第7.4.4.181図 (6) D-6 破砕帯及びD-5 破砕帯 ボーリング調査結果 (1号炉原子炉建屋付近) コア柱状図 (H19-No. 4)  
 2-26(分類b)①  
 報告書の記載漏れを修正したため。

第7.4.4.185図(1) D-5 破砕帯 ボーリング調査結果(1号炉原子炉建屋付近) コア柱状図(H20-No.①-9孔)

第7.4.4.170図(1) D-1 破碎帯 ボーリング調査結果 (2号炉原子炉建屋付近) コア柱状図 (H24-D1-4孔)

第7.4.4.174図 (6) D-1 破砕帯 ボーリング調査結果 (2号炉原子炉建屋南方) コア柱状図 (H19-No.2孔)

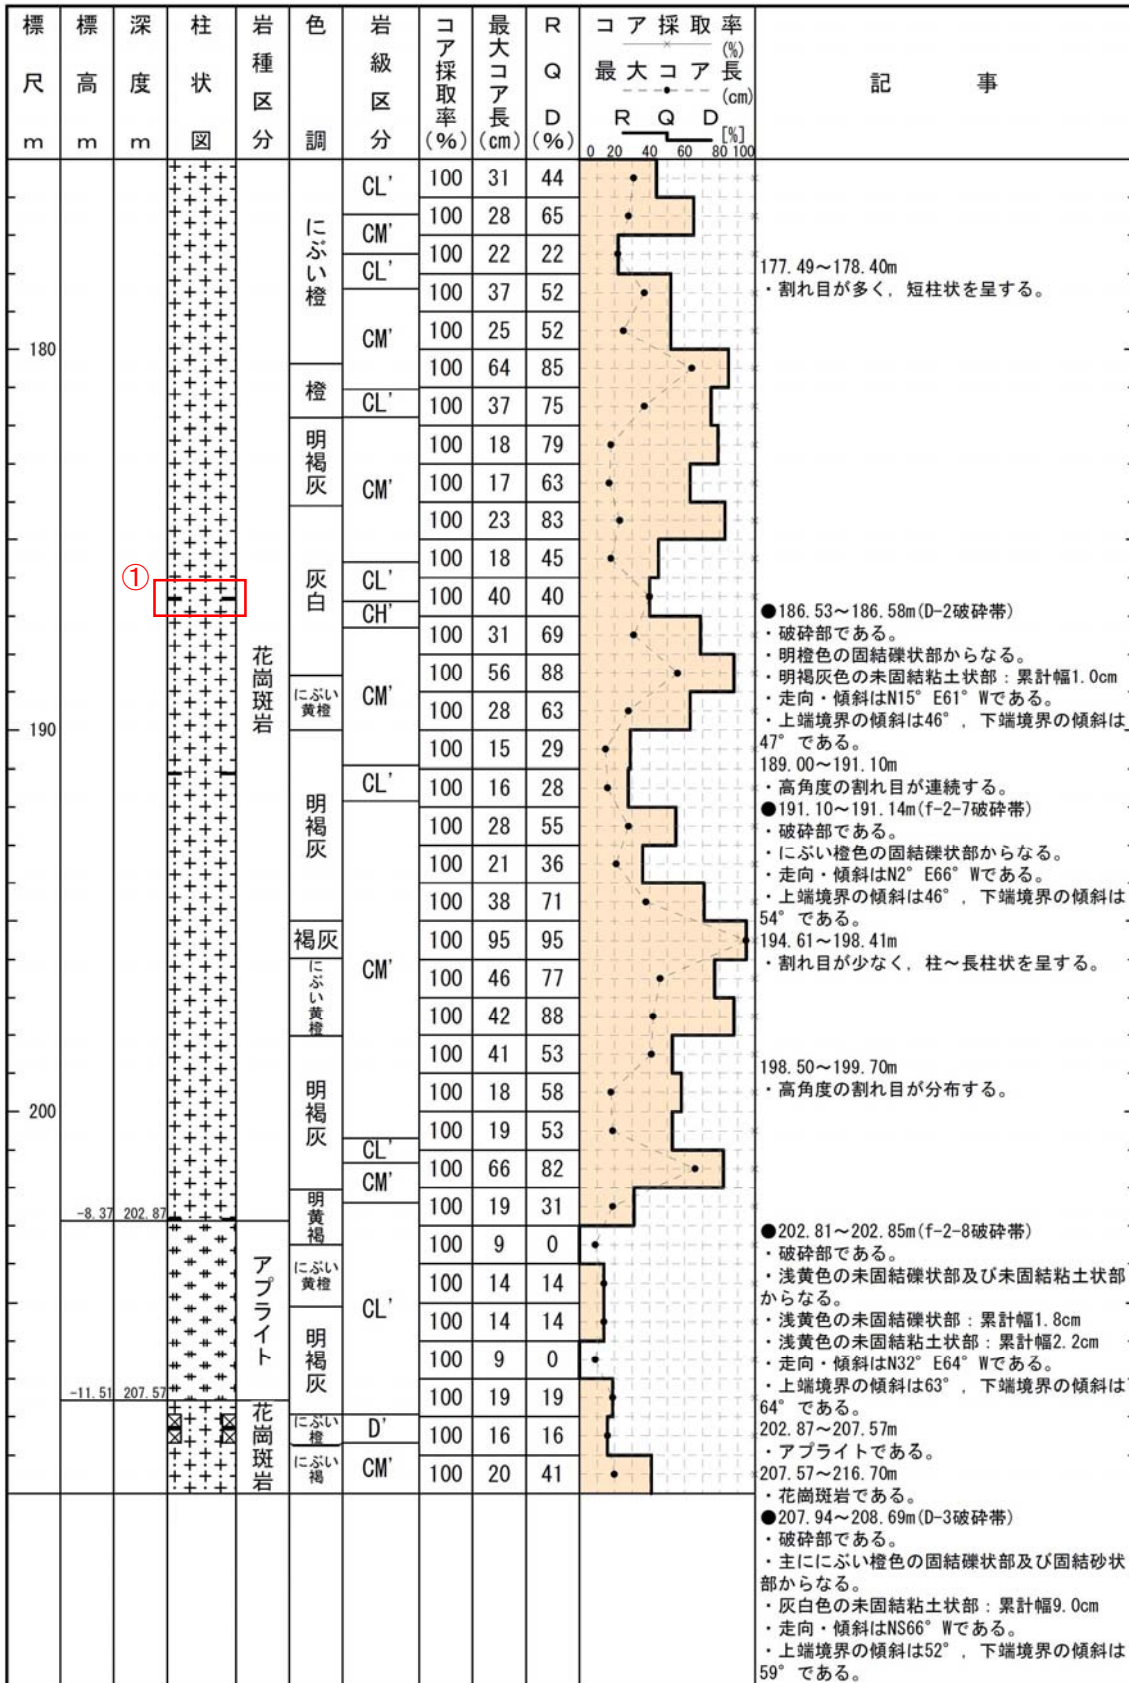
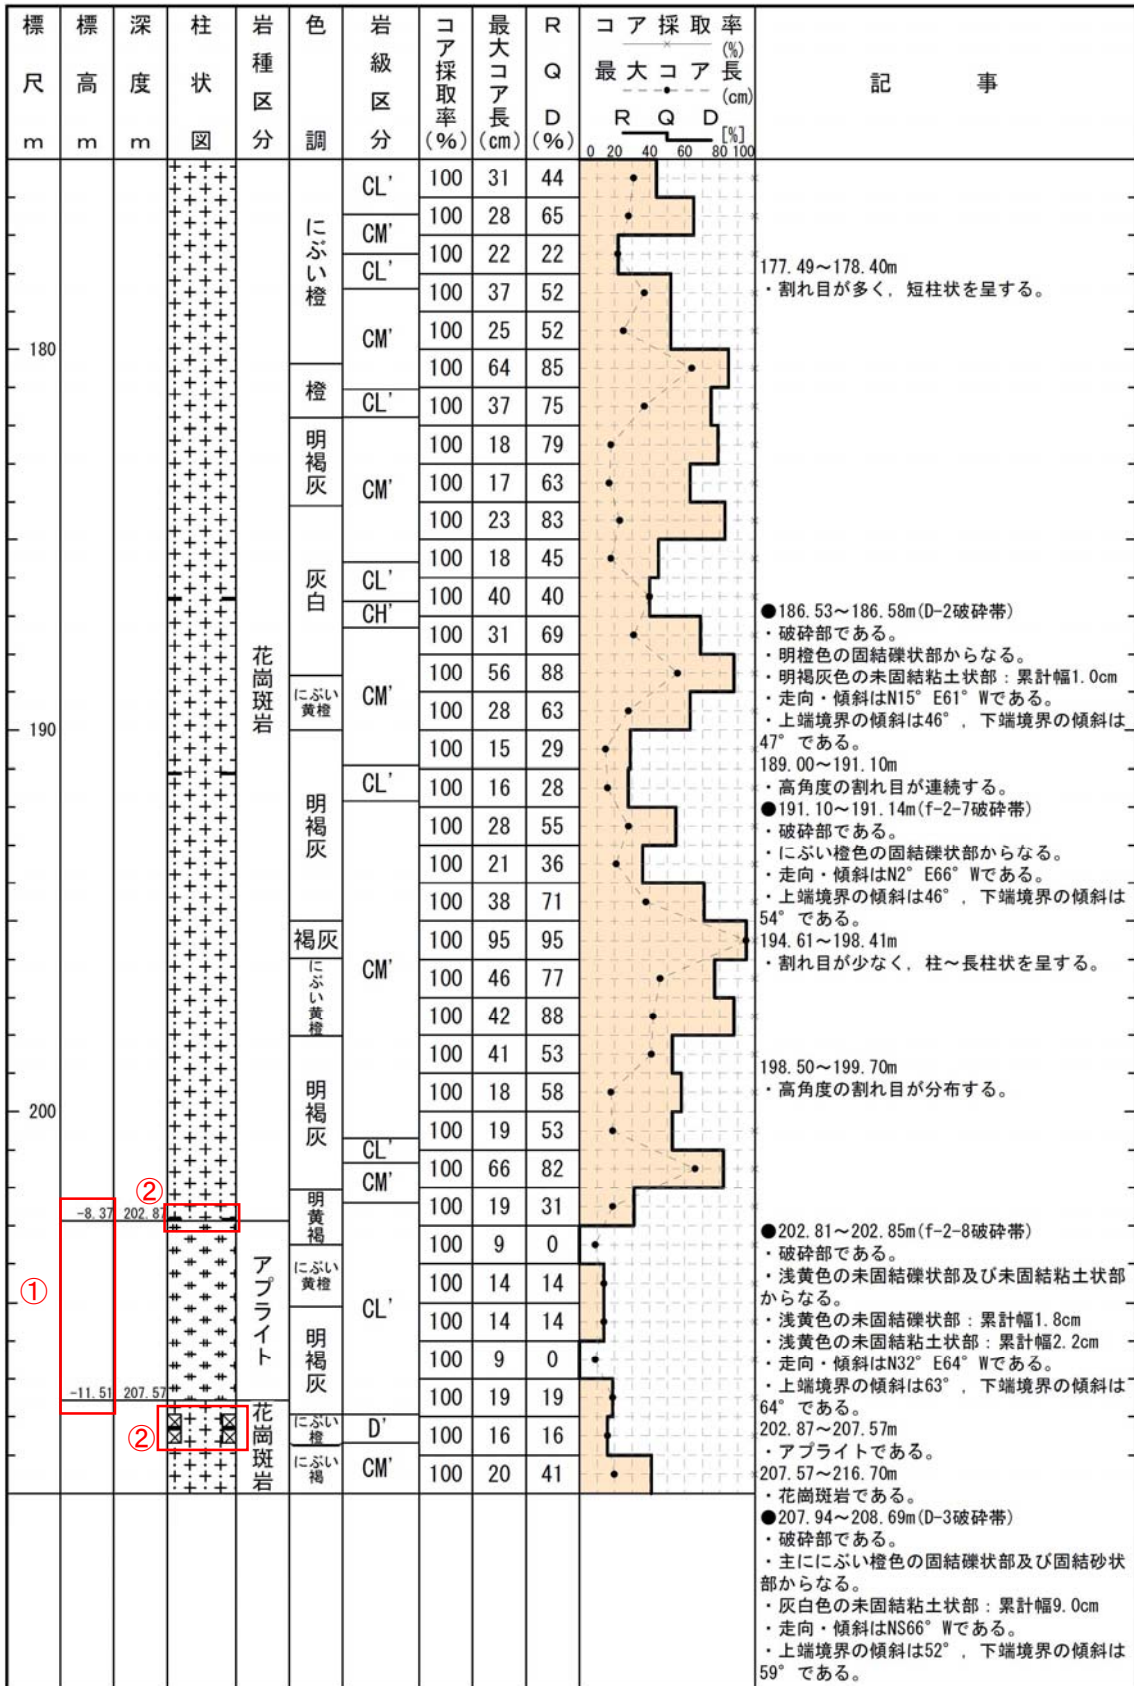
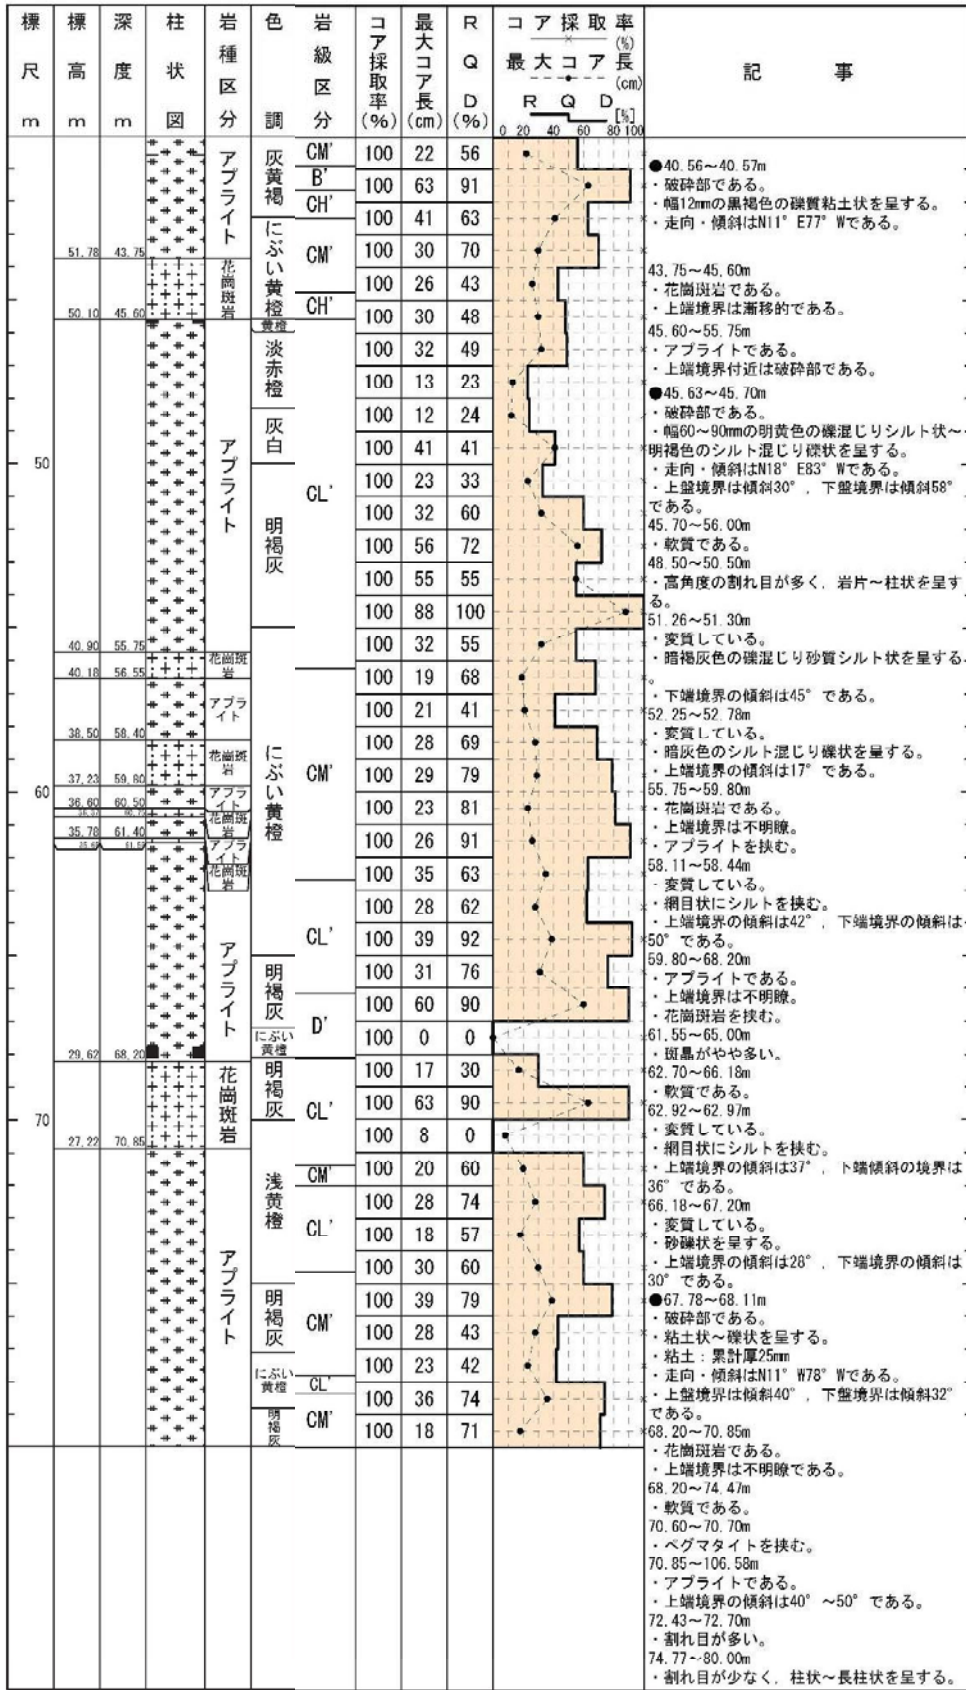
3-34(分類d)①  
記事欄の記載変更に伴う変更。(破碎部模様の変更)

3-27(分類b)①  
 ① 孔口標高を正しい値にしたため。  
 3-35, 3-36(分類d)②  
 ② 記事欄の記載変更に伴う変更。(破碎部模様の変更)

第7.4.4.175図 (2) D-1 破碎帯 ボーリング調査結果 (2号炉原子炉建屋南方) コア柱状図 (H19-No.14孔)

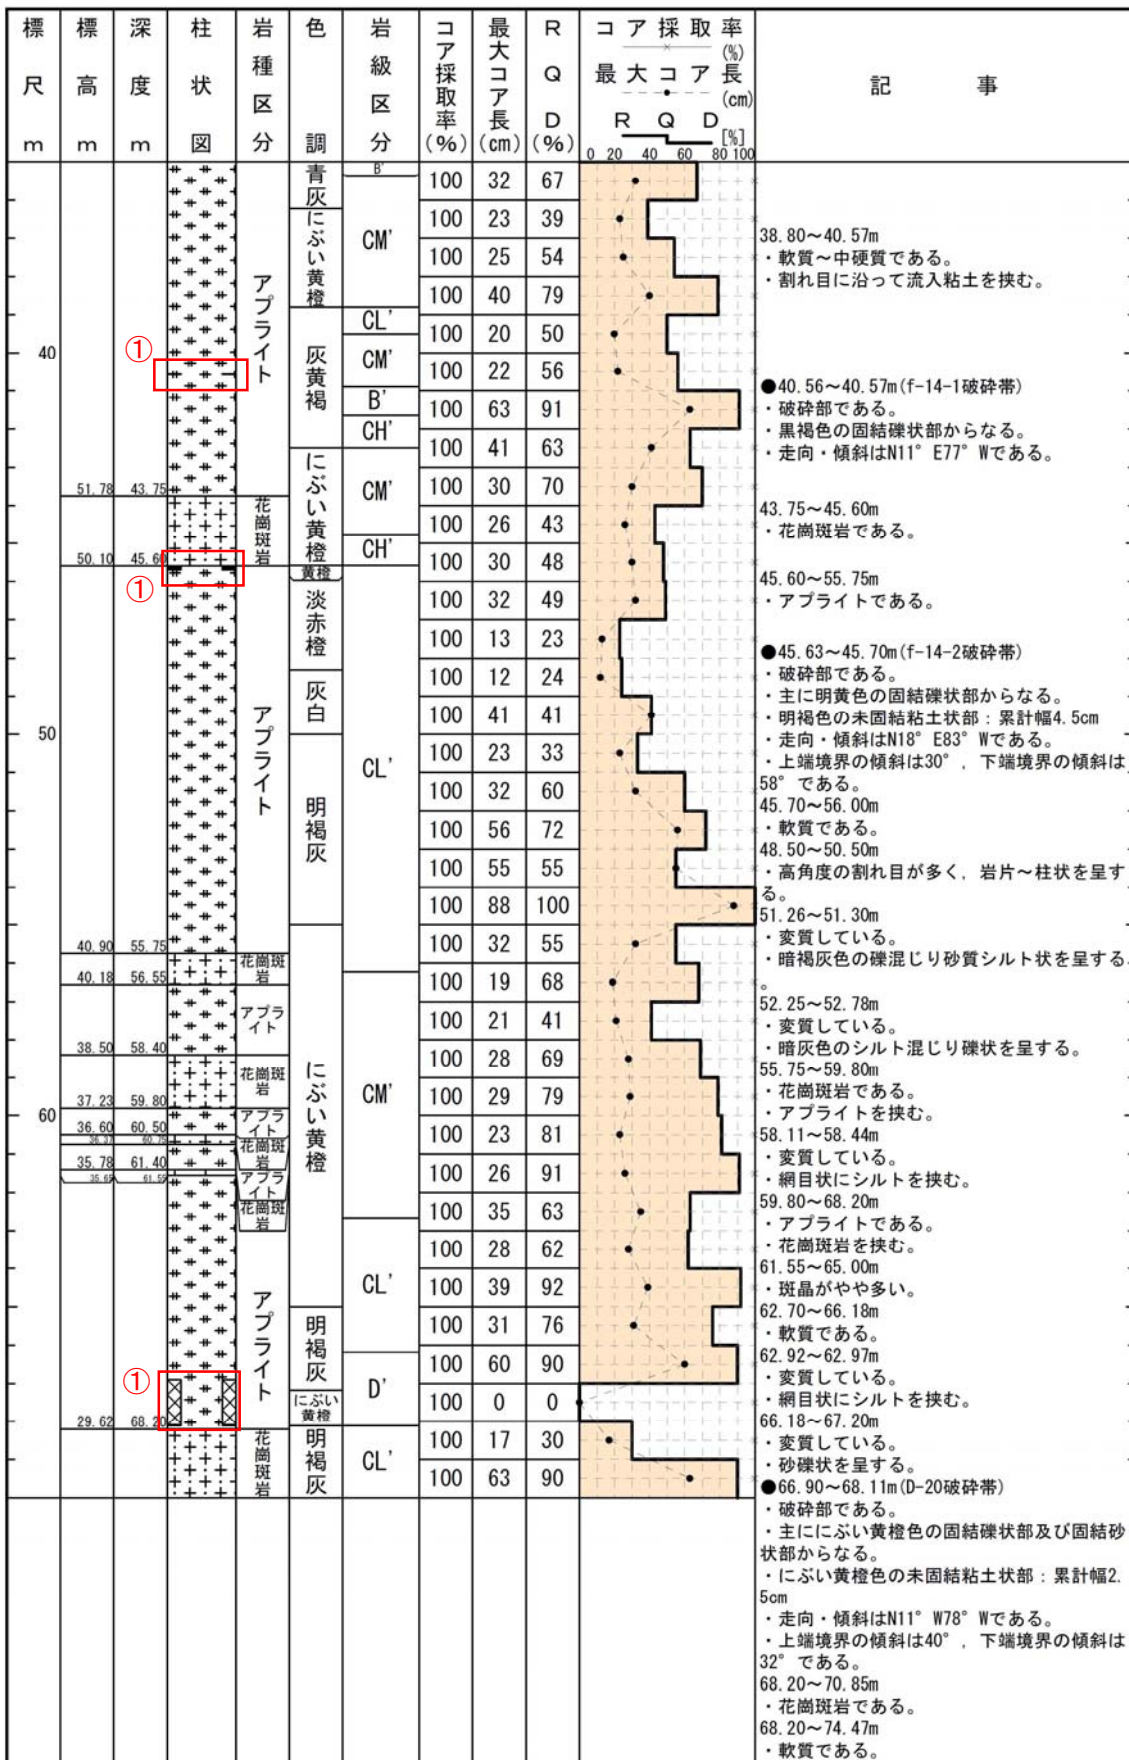
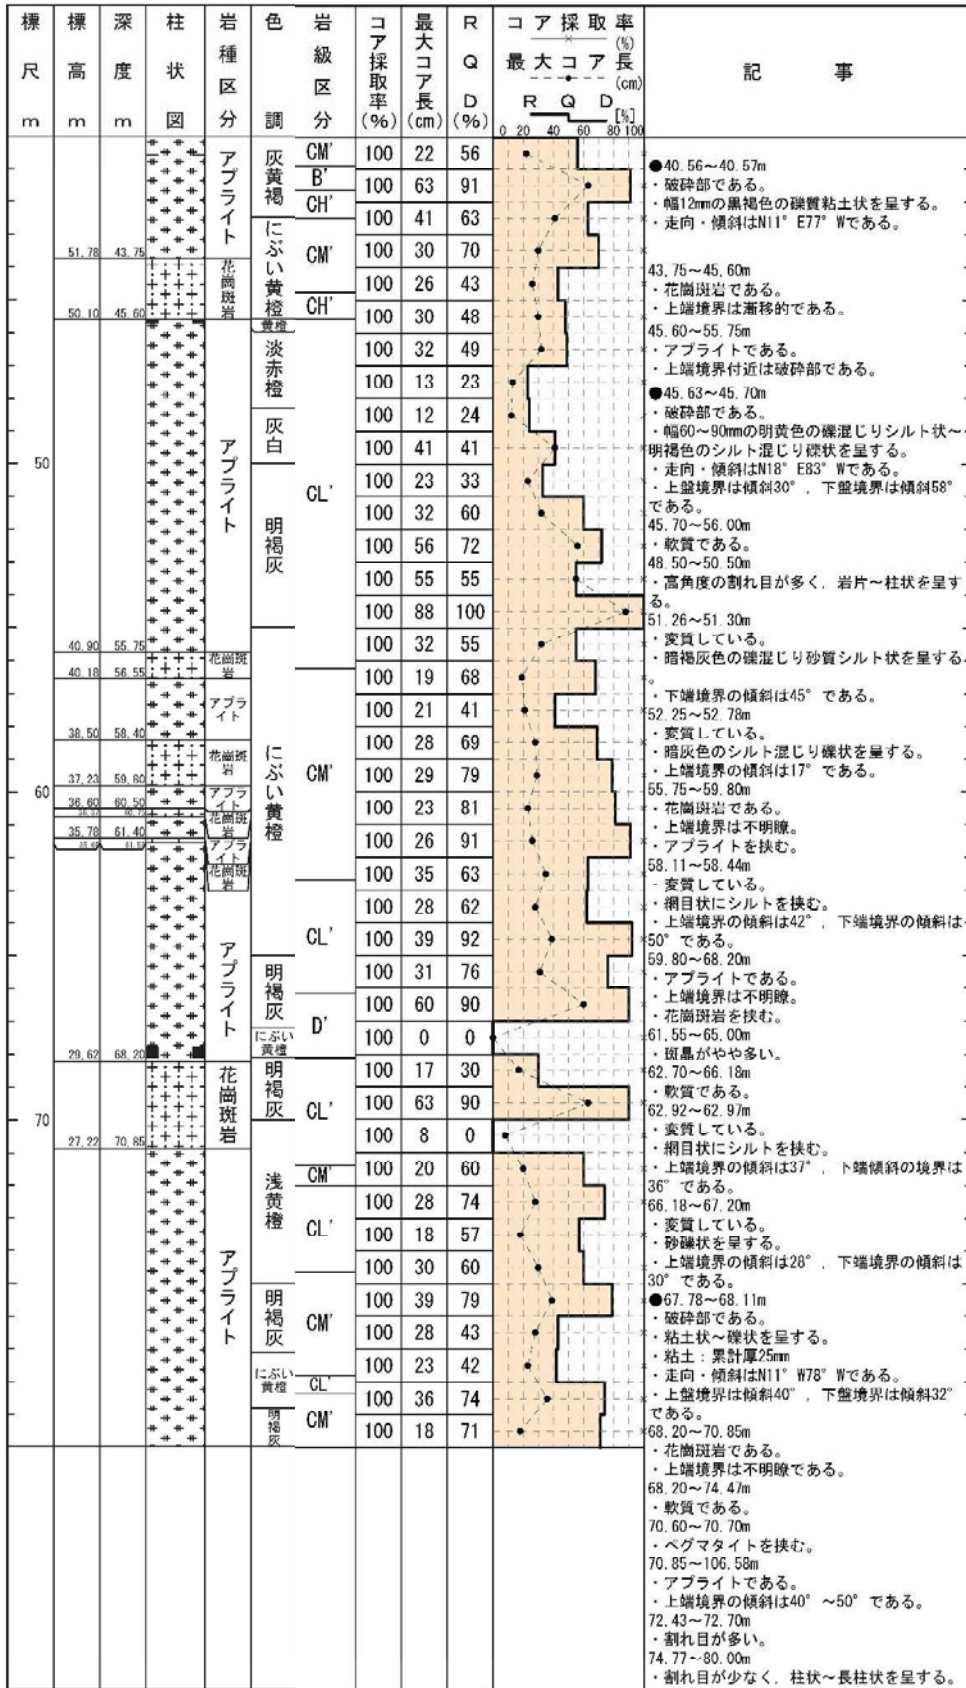
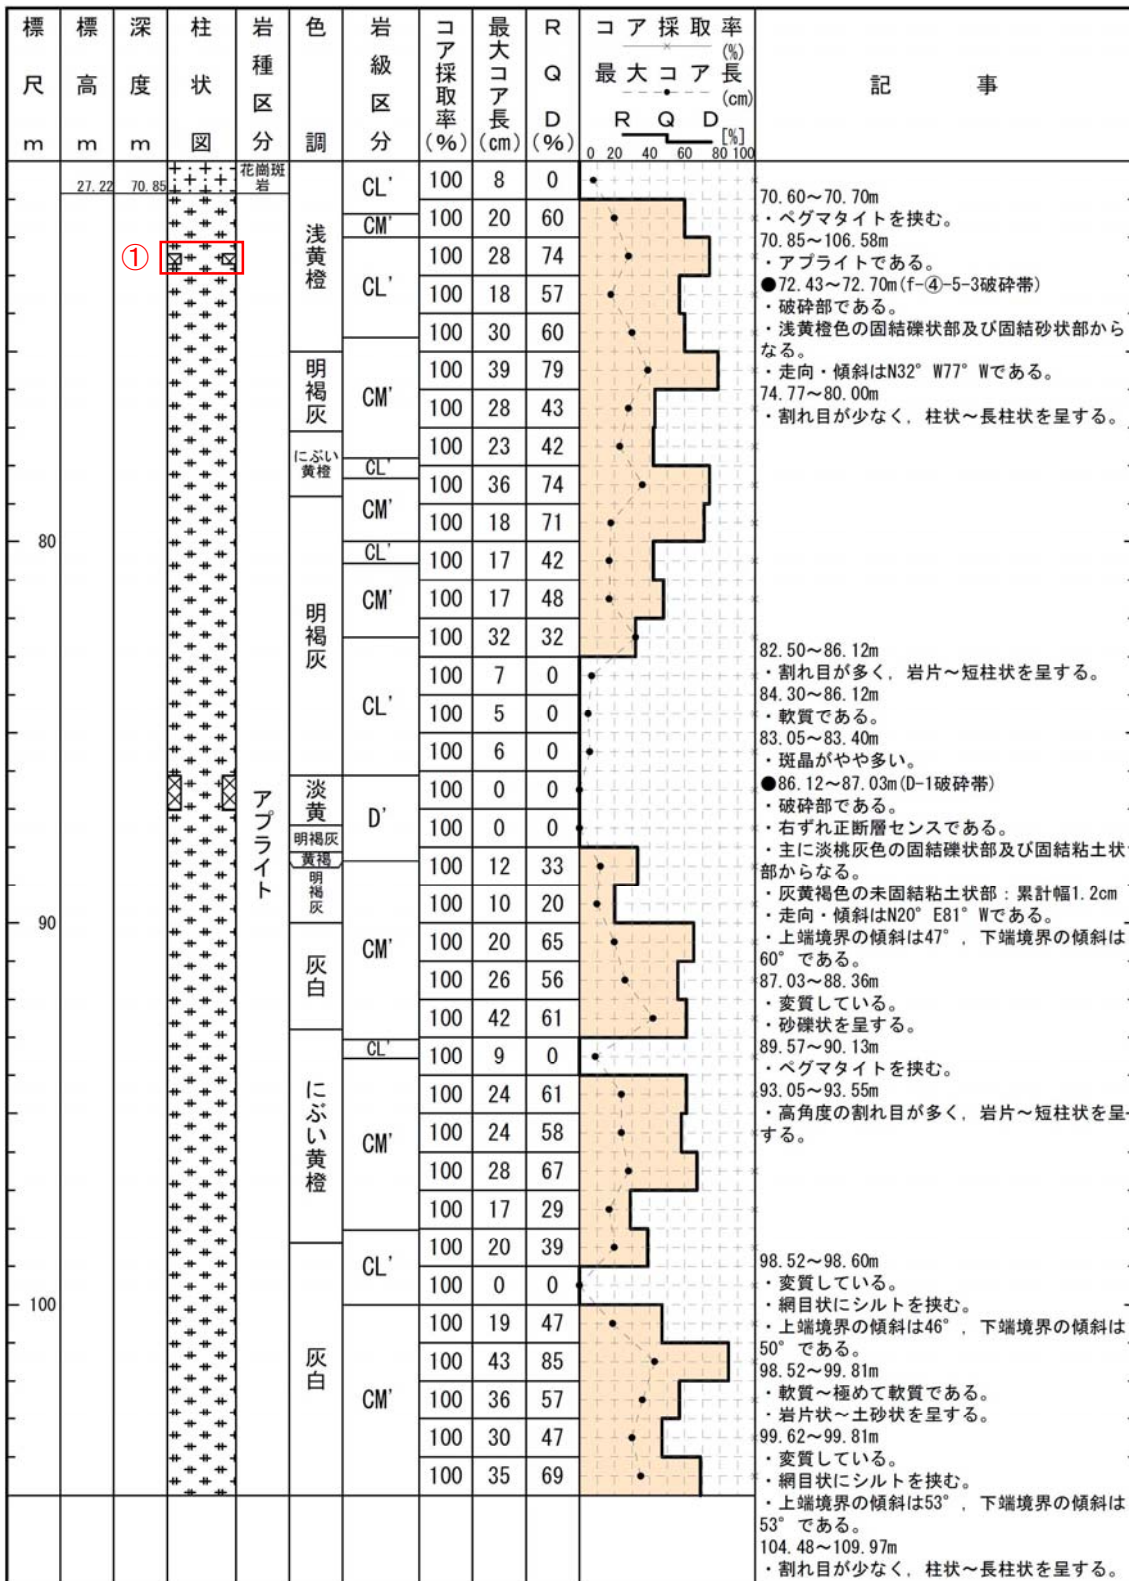
3-38~3-40(分類d)①  
記事欄の記載変更に伴う変更。(破碎部模様の変更)

3-41(分類d)①  
記事欄の記載変更に伴う変更。(破碎部模様の変更)
